공작정비동

체크리스트

FL+7600 PLAN MEMBER LIST

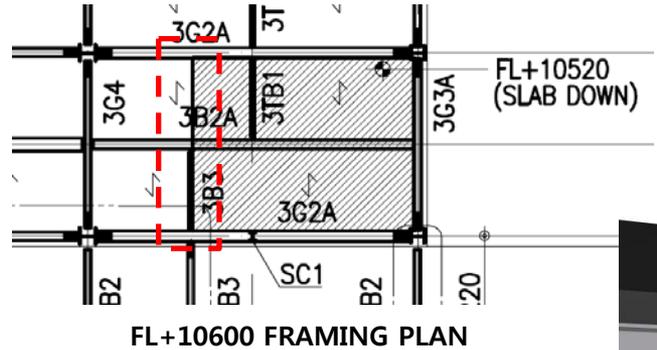
번호		BIM-CSP-CM-003	설계오류 유형	도면상이	검토일	2013-07-05																																													
ROI 분석	기존방식 검토 시 오류 발견 난이도	상 / 중 / 하			KEY MAP																																														
	재작업 범위	해당 내역요소(수량)																																																	
		전																																																	
		후																																																	
	재작업 비용																																																		
공기지연 일수				위치	ELECTRIC ROOM-2																																														
BIM 검토	주요 핵심 내용	C형강 사이즈 검토(SPEC 체크)			설계사 검토	<p>C-Lip Channels이 아니고 \square-Steel Channels임</p>

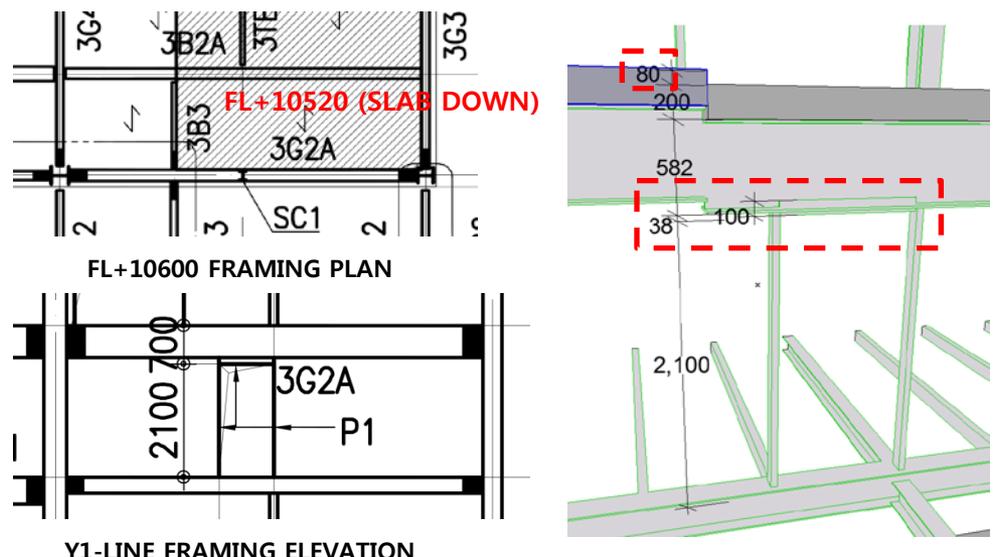
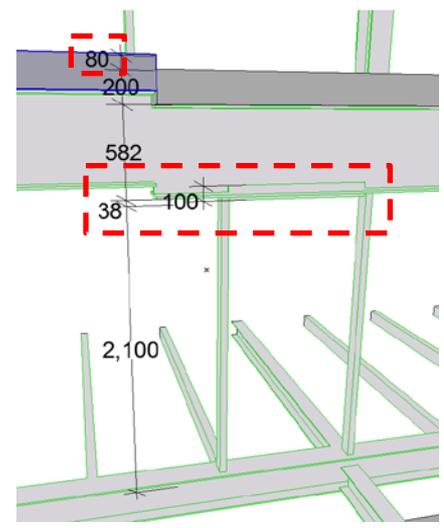
번호		BIM-CSP-CM-004	설계오류 유형	도면누락	검토일	2013-07-05	
ROI 분석	기존방식 검토 시 오류 발견 난이도	상 / 중 / 하			KEY MAP		
	재작업 범위	해당 내역요소(수량)					
		전					
		후					
	재작업 비용						
공기지연 일수				위치	ELECTRIC ROOM-2		
BIM 검토	주요 핵심 내용	상세 및 일반사항 도면 누락			설계사 검토	화장실 설치로 인한 바닥 DOWN	
	 <p>FL+10600 FRAMING PLAN</p>		 <p>단차부위 3D 이미지</p>				단차 부위에 대한 상세 및 일반사항 도면 누락
도면번호	(건축) CSP-1-LA-850-EA123-00210			검토일	2013-11-04		
				검토현황	설계 반영	반영	
					BIM 반영	반영

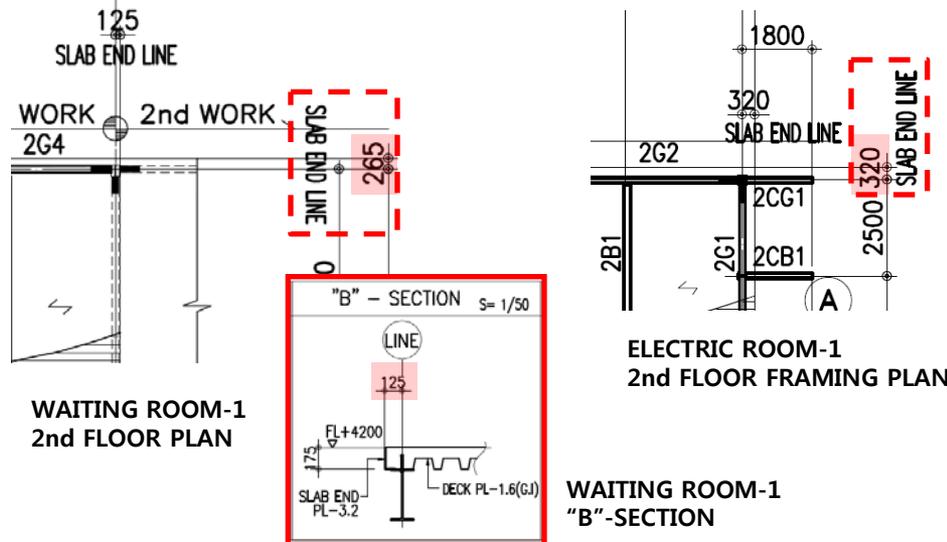
번호		BIM-CSP-CM-006	설계오류 유형	도면상이	검토일	2013-07-12	
ROI 분석	기존방식 검토 시 오류 발견 난이도	상 / 중 / 하			KEYMAP		
	재작업 범위	해당 내역요소(수량)					
		전					
		후					
	재작업 비용						
공기지연 일수							
위치	ELECTRIC ROOM-2						
BIM 검토	주요 핵심 내용	철골 기둥 높이 상이			설계사 검토	전기실-2 전체 변경	
	<p>Y5열 레벨 : FL+16450</p> <p>Y5a열 레벨 : FL+16450 - 60 ⇒ FL+16390</p>  <p>X2-ROW FRAMING ELEVATION</p>	<p>Y5열 레벨 : FL+16400</p>  <p>Y5,Y5a-LINE FRAMING ELEVATION</p>	<p>Y5a열 레벨 : FL+16340</p>  <p>X열, Y열 단면 철골 높이 상이</p>	검토현황			
	검토일	2013-11-04					
	설계 반영	반영					
	BIM 반영	높이 조정 REVISION 도면 출도					
반영							
도면번호	(건축) CSP-1-LA-850-EA123-00230,00250

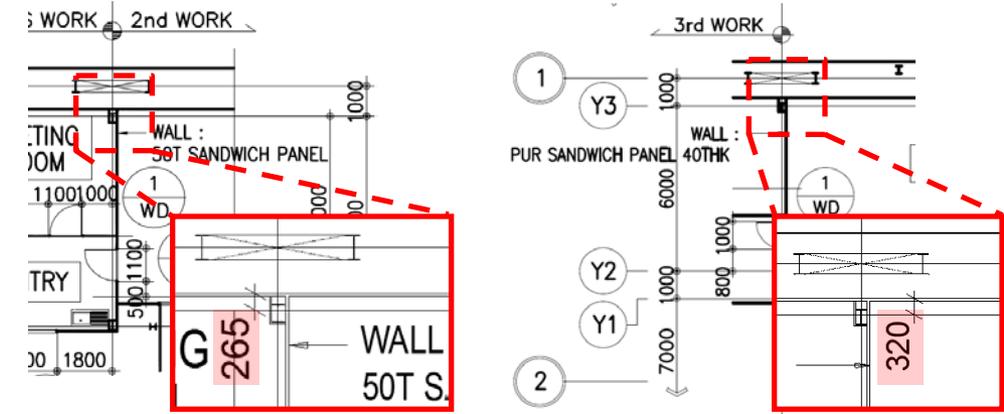
번호		BIM-CSP-CM-007	설계오류 유형	도면누락	검토일	2013-07-12	
ROI 분석	기존방식 검토 시 오류 발견 난이도	상 / 중 / 하			KEY MAP		
	재작업 범위	해당 내역요소(수량)					
		전					
		후					
	재작업 비용						
공기지연 일수				위치	ELECTRIC ROOM-2		
BIM 검토	주요 핵심 내용	접합상세 누락			설계사 검토	부재 간섭으로 인한 DECK설치 불가 2RG1위치 변경	
							2G5와 2RG1, 데크 플레이트 만나는 부분 검토 필요
			3D 이미지				
	도면번호		(건축) CSP-1-LA-850-EA123-00200,00230				
					설계 반영	반영 REVISION 도면 출도	
					BIM 반영	반영

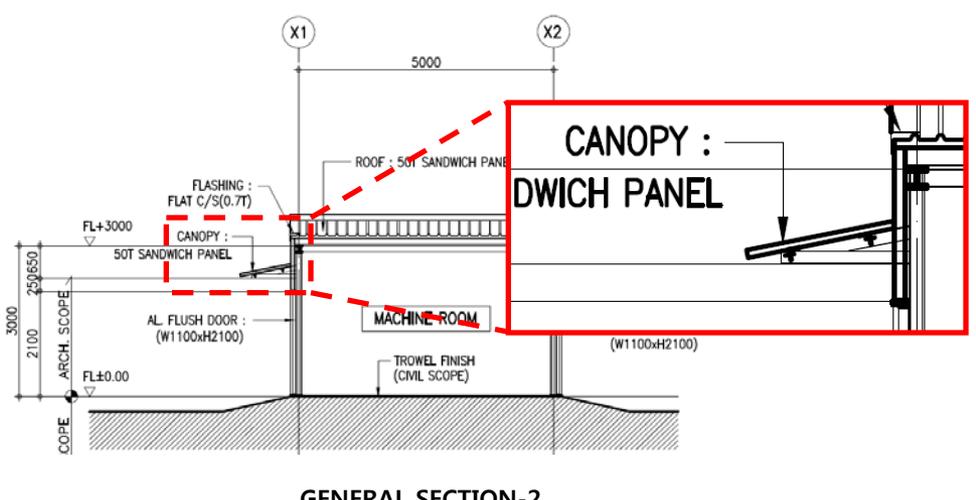
번호		BIM-CSP-CM-011	설계오류 유형	도면상이	검토일	2013-07-19
ROI 분석	기존방식 검토 시 오류 발견 난이도	상 / 중 / 하			KEY MAP	
	재작업 범위	해당 내역요소(수량)				
		전				
	후					
	재작업 비용					
공기지연 일수				위치	ELECTRIC ROOM-1	
BIM 검토	주요 핵심 내용	슬라브 위치 상이			설계사 검토	치수 조정
			<p>ELECTRIC ROOM-1(중심에서 320 이격)과 WAITING ROOM-1(중심에서 265 이격)은 연결되는데 슬라브 위치 상이.</p>			
			검토일	2013-11-04	검토 현황	반영
			설계 반영	REVISION 도면 출도		BIM 반영
도면번호		(건축) CSP-1-LA-850-EA123-00090,00470

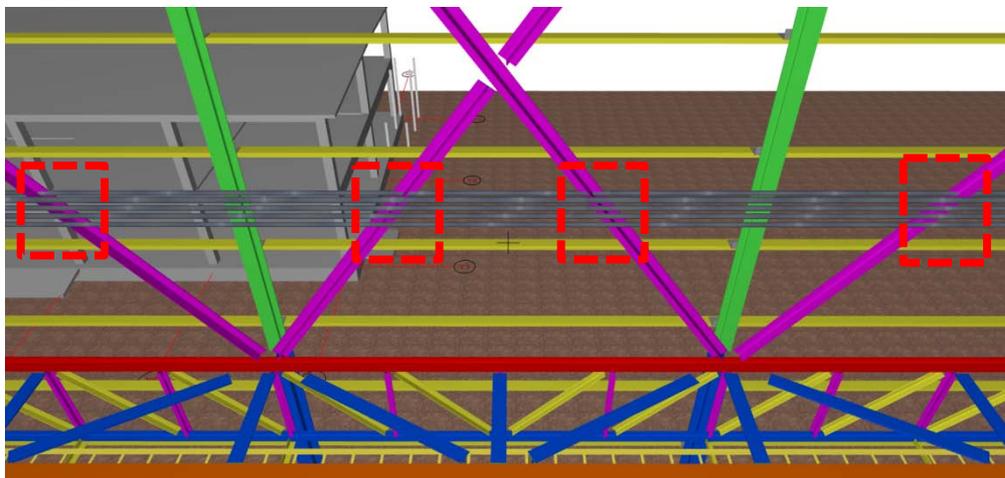
번호		BIM-CSP-CM-012	설계오류 유형	도면누락	검토일	2013-07-19
ROI 분석	기존방식 검토 시 오류 발견 난이도	상 / 중 / 하			KEYMAP	
	재작업 범위	해당 내역요소(수량)				
		전				
	재작업 비용					
공기지연 일수				위치	ELECTRIC ROOM-1	
BIM 검토	주요 핵심 내용	마감재 위치정보 누락			설계사 검토	치수 조정
			<p>중심선에서 마감재 위치 및 상세도면 누락. CAD 상에서의 치수로 작업. ELECTRIC ROOM-1과 WAITING ROOM-1의 CAD 치수가 다르며, 하나의 부속동의 경우도 평면과 단면 치수 상이함.</p>			
	도면번호	(건축) CSP-1-LA-850-EA123-00070,00440			검토현황	반영
					검토일	2013-11-04
					설계 반영	반영 REVISION 도면 출도
					BIM 반영	반영

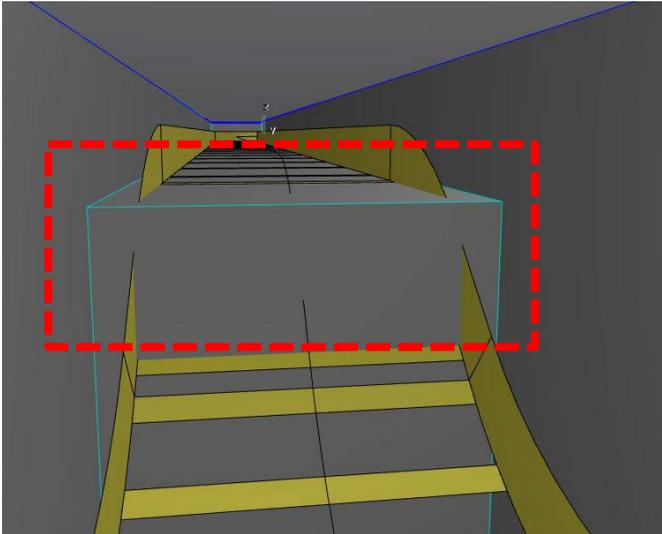
번호		BIM-CSP-CM-013	설계오류 유형	도면상이	검토일	2013-07-19	
ROI 분석	기존방식 검토 시 오류 발견 난이도	상 / 중 / 하			KEY MAP		
	재작업 범위	해당 내역요소(수량)					
		전					
		후					
	재작업 비용						
공기지연 일수							
BIM 검토	주요 핵심 내용	도어 크기 및 위치 상이			설계사 검토	도어 위치 변경 및 수정 검토일 2013-11-04	
	 <p>WAITING ROOM-1 2nd FLOOR PLAN</p>	 <p>ELECTRIC ROOM-1 2nd FLOOR PLAN</p>	ELECTRIC ROOM-1과 WAITING ROOM-1이 만나는 부분의 도어 크기 및 위치 상이. [2nd Work] WD-1 : W1000xH2100, [3rd Work] WD-1 : W1100xH2100	검토현황 설계 반영 반영 BIM 반영 반영			
							도면번호

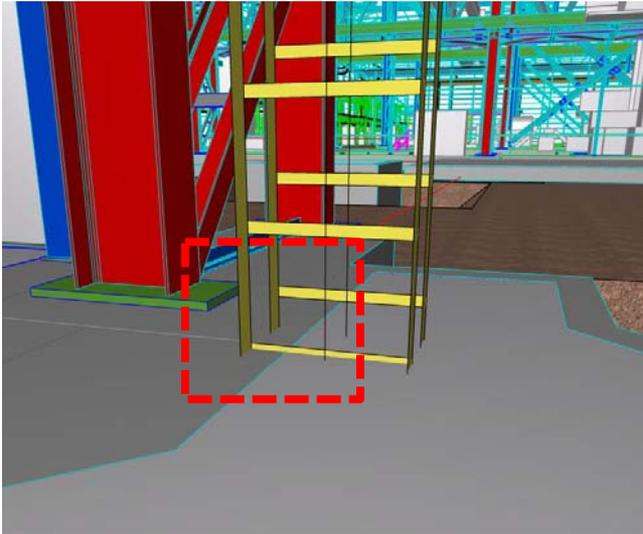
번호		BIM-CSP-CM-014	설계오류 유형	공중간섭(건축/구조)	검토일	2013-07-19	
ROI 분석	기존방식 검토 시 오류 발견 난이도	상 / 중 / 하			KEY MAP		
	재작업 범위	해당 내역요소(수량)					
		전					
		후					
	재작업 비용						
공기지연 일수							
BIM 검토	주요 핵심 내용	철골 가새와 락커 간섭			설계사 검토	락커 위치 이동	
	 <p>1st FLOOR PLAN</p>  <p>3D 이미지</p>  <p>Y3-LINE FRAMING ELEVATION</p>	<p>WAITING ROOM-1의 X8~X9열 구간 철골 가새가 건축도면 상에는 표현되어 있지 않으며(마감처리 누락), 건축 평면도와 같이 락커를 배치 시 3D 이미지와 같은 간섭 발생.</p>					
		검토일	2013-11-04				
		설계 반영	반영 REVISION 도면 출도				
도면번호		(건축) CSP-1-LA-850-EA123-00440			검토 현황	BIM 반영

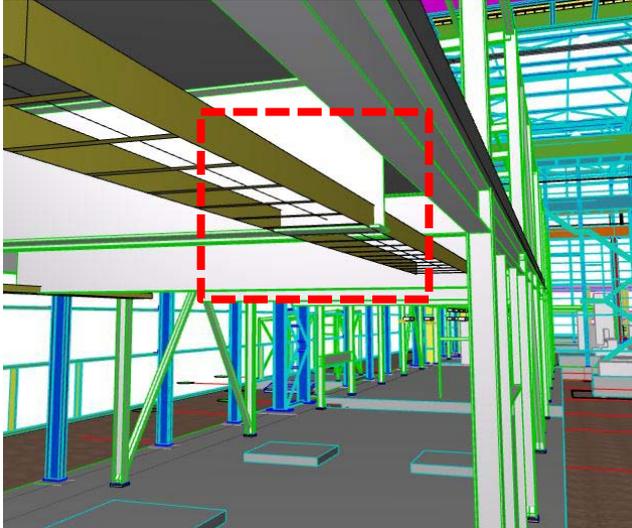
번호		BIM-CSP-CM-015	설계오류 유형	설계검토	검토일	2013-07-19	
ROI 분석	기존방식 검토 시 오류 발견 난이도	상 / 중 / 하			KEY MAP		
	재작업 범위	해당 내역요소(수량)					
		전					
	후						
	재작업 비용						
공기지연 일수							
BIM 검토	주요 핵심 내용	철골 가새와 창호 간섭			설계사 검토	가새 및 창호 같이 설치	
			 <p>3D 이미지</p>				검토일 2013-11-04 설계 반영 변경사항 없음 BIM 반영 변경사항 없음
			Y2열 철골 가새 위치에 창호 있음. 설계 검토 필요.				
도면번호	(건축) CSP-1-LA-850-EA123-00490,00500,00700,00710

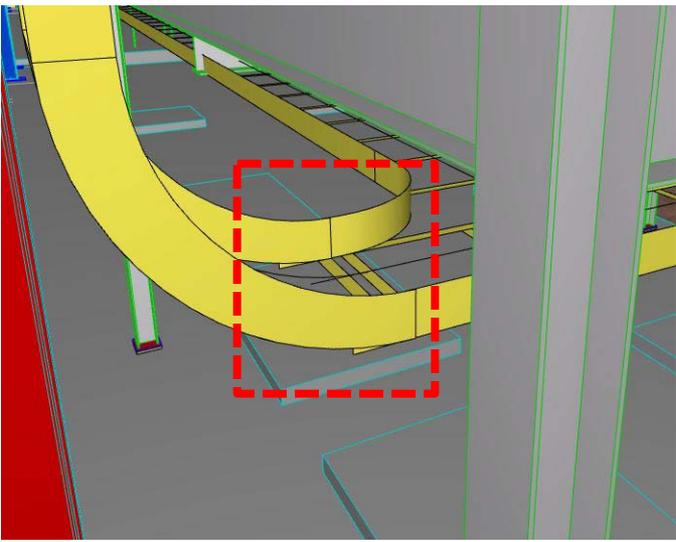
번호		BIM-CSP-CM-016	설계오류 유형	도면누락	검토일	2013-07-19	
ROI 분석	기존방식 검토 시 오류 발견 난이도	상 / 중 / 하			KEY MAP		
	재작업 범위	해당 내역요소(수량)					
		전					
	후						
	재작업 비용						
공기지연 일수							
BIM 검토	주요 핵심 내용	캐노피 상세 누락			설계사 검토	부속동 캐노피 전체 삭제	
			캐노피 하지철물에 대한 정보 누락.				
	도면번호	(건축) CSP-1-LA-850-EA123-00490,00500,00700,00710					
					검토일	2013-11-04	
					검토 현황	반영	
						설계 반영	캐노피 삭제
					BIM 반영	반영

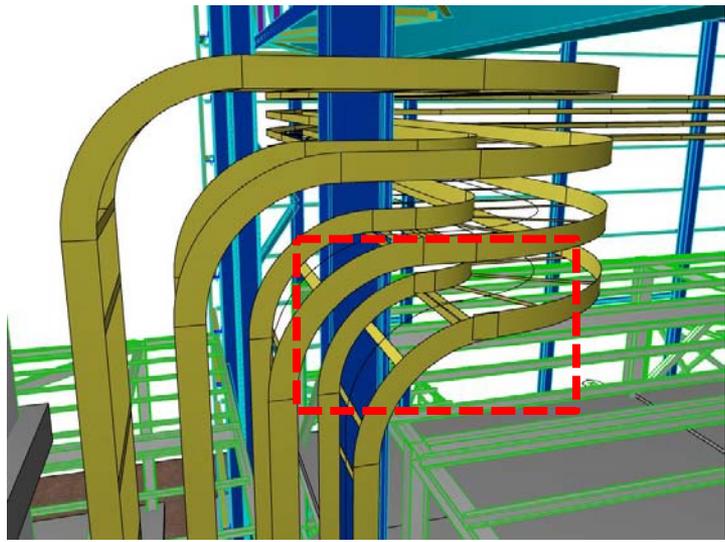
번호		BIM-CSP-CM-017	설계오류 유형	공중간섭(건축/플랜트)	검토일	2013-07-19		
ROI 분석	기존방식 검토 시 오류 발견 난이도	상 / 중 / 하			KEY MAP			
	재작업 범위	해당 내역요소(수량)						
		전						
		후						
	재작업 비용							
공기지연 일수				위치	H열			
주요 핵심 내용		메인구조와 플랜트 배관 간섭			설계사 검토	주요구조부 변경불가, 배관이설 설계사 수정완료 CSP-1LA-971-EP142-00003~4 CSP-1LA-971-EP144-00002~3 CSP-1LA-971-EP144-00102~3 CSP-1LA-971-EP144-00202 CSP-1LA-971-EP144-00302~3 CSP-1LA-971-EP144-00405		
BIM 검토			공작정비동 메인구조와 플랜트 배관 사이의 간섭 확인				검토일	2013-11-04
							검토 현황	설계 반영
				BIM 반영	반영			
도면번호		(플랜트 기계) CSP-1-LA-971-EA142-00003, 00004

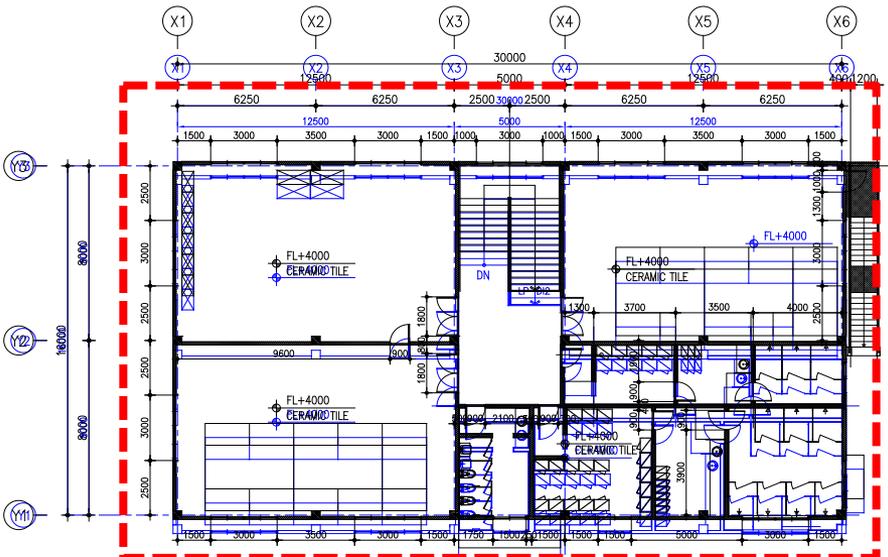
번호		BIM-CSP-CM-018	설계오류 유형	공중간섭(건축/전기)	검토일	2013-07-19		
ROI 분석	기존방식 검토 시 오류 발견 난이도	상 / 중 / 하			KEY MAP			
	재작업 범위	해당 내역요소(수량)						
		전						
		후						
	재작업 비용							
공기지연 일수				위치	ELECTRIC REPAIR SHOP & TEST ROOM			
BIM 검토	주요 핵심 내용	메인구조와 전기 배관 트레이 간섭			설계사 검토	간섭 없음		
		공작정비동 TEST ROOM 내 피트구조와 전기 배관 트레이 사이의 간섭 확인				검토일	2013-11-04	
					검토 현황	설계 반영	변경사항 없음	
						BIM 반영	변경사항 없음	
도면번호	(전기) CSP-1-LA-971-EA151-00120

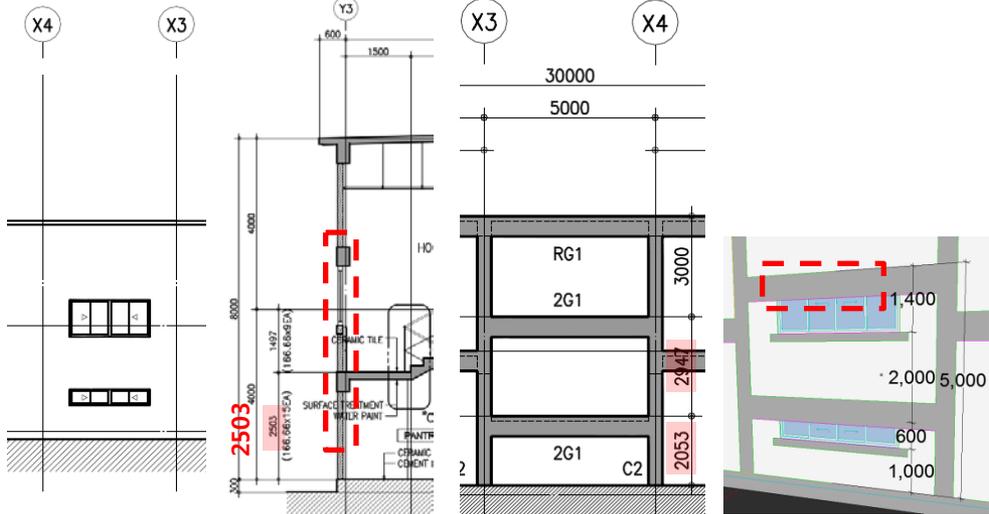
번호		BIM-CSP-CM-023	설계오류 유형	도면상이(건축/전기)	검토일	2013-07-19		
ROI 분석	기존방식 검토 시 오류 발견 난이도	상 / 중 / 하				KEY MAP		
	재작업 범위	해당 내역요소(수량)						
		전						
	후							
재작업 비용								
공기지연 일수					위치	DIAGNOSIS SHOP		
BIM 검토	주요 핵심 내용	건축도면과 전기도면 상이				설계사 검토	전기- 수정된 건축도면 접수 및 변경	
			건축도면과 전기도면 (DIAGNOSIS SHOP 2nd FLOOR PLAN) 위치가 일치하지 않음.		검토일			2013-11-04
	도면번호	(전기) CSP-1-LA-790-EE155-00210, (건축) CSP-1-LA-850-EA123-00750		검토현황	설계 반영			반영
					BIM 반영	변경사항 없음

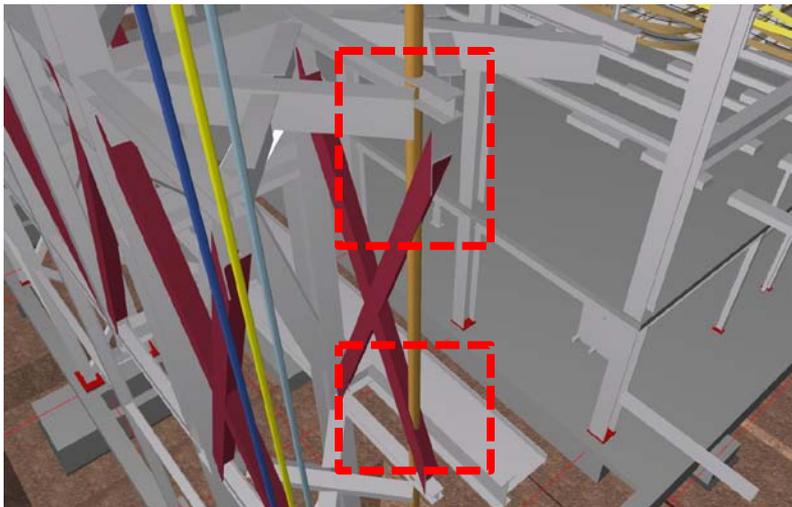
번호		BIM-CSP-CM-026	설계오류 유형	도면상이	검토일	2013-08-02			
ROI 분석	기존방식 검토 시 오류 발견 난이도	상 / 중 / 하			KEYMAP				
	재작업 범위	해당 내역요소(수량)							
		전							
	후								
	재작업 비용								
공기지연 일수									
BIM 검토	주요 핵심 내용	단차부위 위치 구조평면도와 건축평면도 상이			설계사 검토	DECK 단차 상세도 반영			
	 2nd FLOOR PLAN	 3D 이미지	SHOWER ROOM(M)의 구조평면도와 건축평면도가 상이하여 SHOWER ROOM 내부에서 단차 발생.	검토일			2013-11-04		
				 2nd FLOOR FRAMING PLAN			검토 현황	설계 반영	반영
								BIM 반영	반영
도면번호	(건축) CSP-1-LA-850-EA123-00560,00600,00620

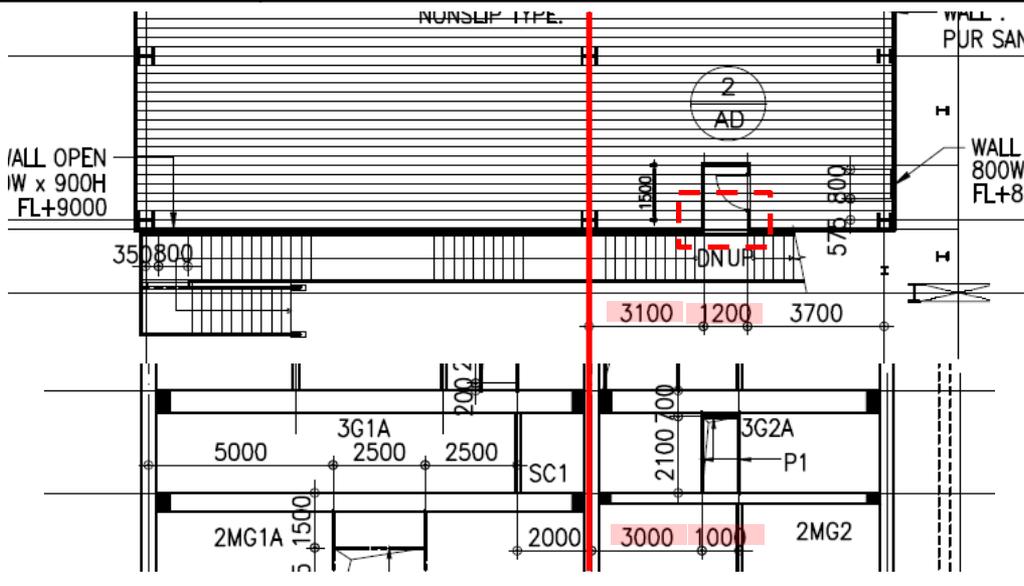
번호		BIM-CSP-CM-029	설계오류 유형	도면상이	검토일	2013-08-02	
ROI 분석	기존방식 검토 시 오류 발견 난이도	상 / 중 / 하			KEYMAP		
	재작업 범위	해당 내역요소(수량)					
		전					
	후						
재작업 비용							
공기지연 일수					위치	DIAGNOSIS SHOP	
BIM 검토	주요 핵심 내용	구조평면도와 건축평면도 상이				설계사 검토	간섭발생
				<p>DIAGNOSIS SHOP 계단실 창호 위치에 대한 정보 누락. 입면도에는 창호가 두개이나 단면도에는 하나임. 입면도 기준으로 창호 배치할 경우 구조 보 (2G1)와 간섭 발생. (구조 보 높이 검토 필요)</p>			
	도면번호	(건축) CSP-1-LA-850-EA123-00760,00800,00830					
					검토일	2013-11-04	
					설계 반영	검토중 다음 차수 REVISION에 반영하겠음.	
					검토 현황	변경사항 없음	
					BIM 반영

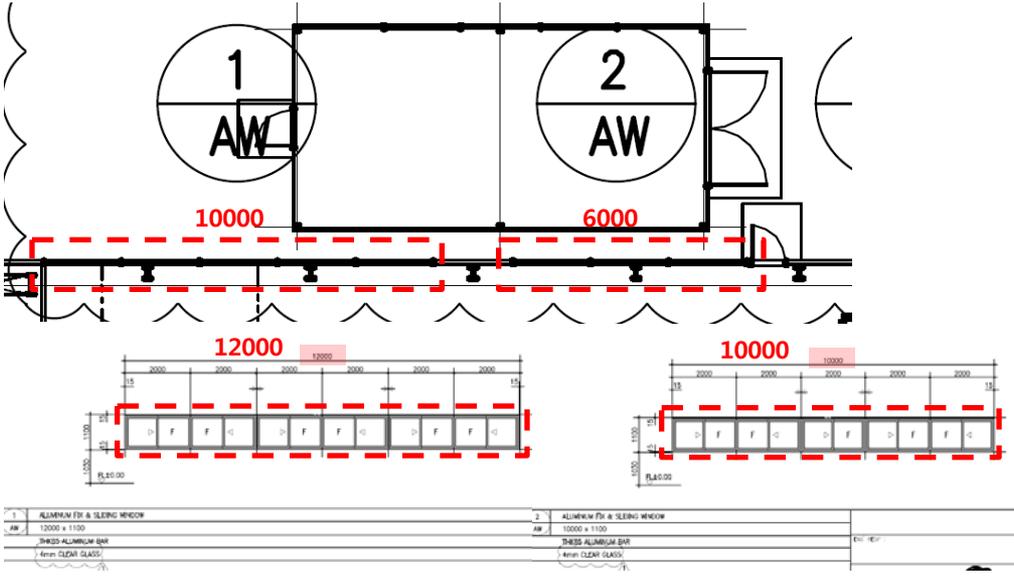
번호		BIM-CSP-CM-030	설계오류 유형	도면상이	검토일	2013-08-02		
ROI 분석	기존방식 검토 시 오류 발견 난이도	상 / 중 / 하			KEYMAP			
	재작업 범위	해당 내역요소(수량)					위치	FIRE PUMP ROOM
		전						
	후							
	재작업 비용							
공기지연 일수								
BIM 검토	주요 핵심 내용	구조평면도와 건축평면도 상이			설계사 검토	도어 위치 변경 가새 및 창호 같이 설치		
	 <p style="text-align: center;">Y2-LINE FRAMING ELEVATION</p>  <p style="text-align: center;">"Y2" LINE ELEVATION</p>  <p style="text-align: center;">3D 이미지</p>	FIRE PUMP ROOM의 Y2열에 창호가 있는데 구조에는 도어 프레임과 가새가 있어 간섭 발생.	검토일	2013-11-04				
			검토 현황	설계 반영	반영			
				BIM 반영	REVISION 도면 검토			
도면번호	(건축) CSP-1-LA-850-EA123-00860,00870
